Tilsynsrapport 2025.011.I.SFRO - Tilsyn 2025 - Industri - Hå - Norpri - foredlingsanlegg i Kviamarka - frekvensbasert kontroll

Denne rapporten omhandler forhold som ble avdekket under tilsyn hos NORPRI AS (virksomhetsnummer: 872 396 292) den 21.08.2025.

Figur 1: Viser pH målinger i avløpsvann for juli 2025.

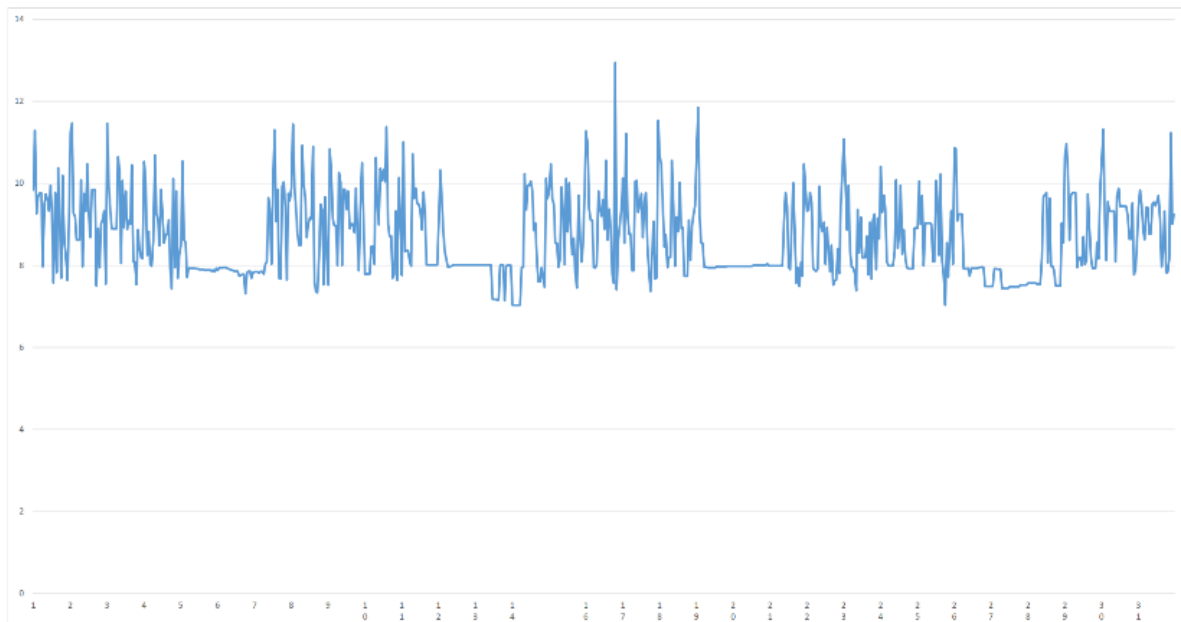
Grenseverdi for pH er 9,5 (kortidsgrense, midlingstid: time). Punktmålinger for pH viser ikke for høye verdier på pH (Rapport avløpsvann Norpri 2024 & 2025). For rapport avløpsvann juli 2025 og august 2025 er det flere brudd på pH grense (kontinuerlig måling). Her er dere flere ganger i brudd på pH grensen i august og juli, se eksempel fra juli i figur 1 under. Vi minner om at pH-skalaen er logaritmisk, hvilket betyr at hver enhets endring tilsvarer en ti ganger forskjell i surhetsgrad.

Figur 3: Vannføringsmåling viser ujevn flow.

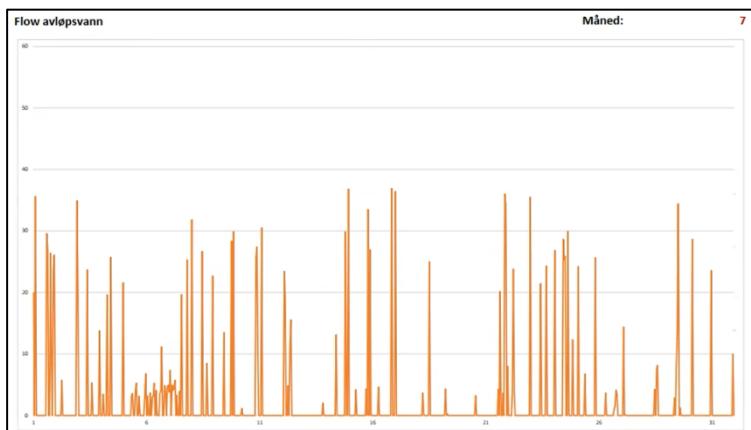
Selv om det finnes en pumpesump som kan fungere som et buffervolum, viser målinger at store vannmengder pumpes ut i løpet av svært korte tidsintervaller. Dette gir en ujevn belastning på nedstrøms ledningsnett og rensanlegg. Under tilsynet kom det fram at bedriften er i brudd med gjeldende utslippskrav på maksimalt 125 m³ per dag, jf. avvik 1. Denne overskridelsen kunne trolig vært unngått dersom utslippene ble jevnere fordelt over uken.

Videre medfører dagens driftsmønster at vannet i prøvepunktet ofte står stille, noe som gir dårlig representativitet i prøvetakingen, jf. avvik 5. Figur 3 viser tydelig at vannføringen fra anlegget er svært ujevn og ikke i tråd med intensjonen bak kravet om utjevning.
